○防衛省告示第三十号

飛行場及び航空保安施設の設置及び管理の基準に関する訓令（昭和三十三年防衛庁訓令第百五号）第十条の規定に基づき、鹿屋飛行場の施設について次のとおり告示する。

平成二十八年一月二十九日　防衛大臣　中谷　元

鹿屋飛行場　第一図

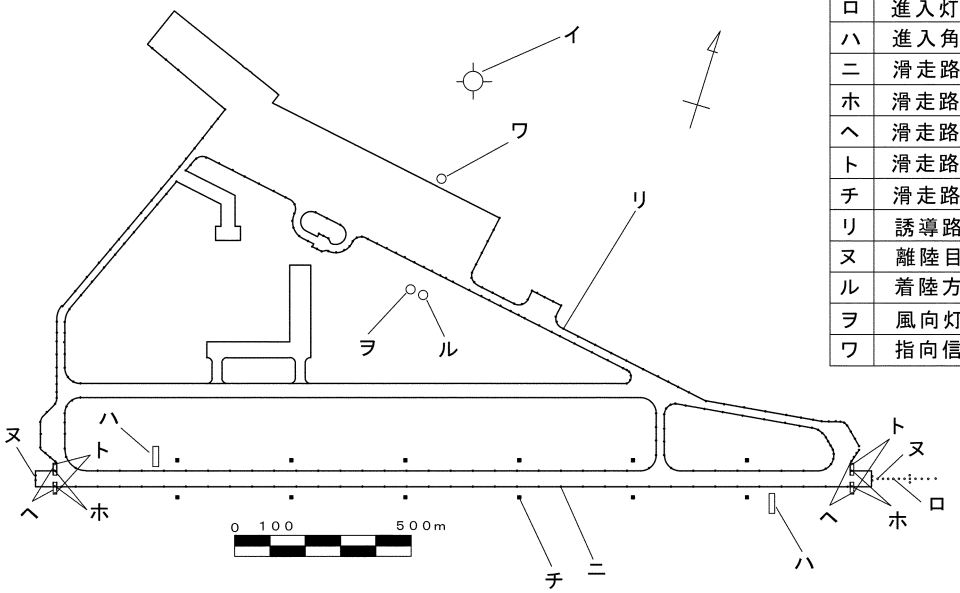
㈠　第一図を次のように改める。
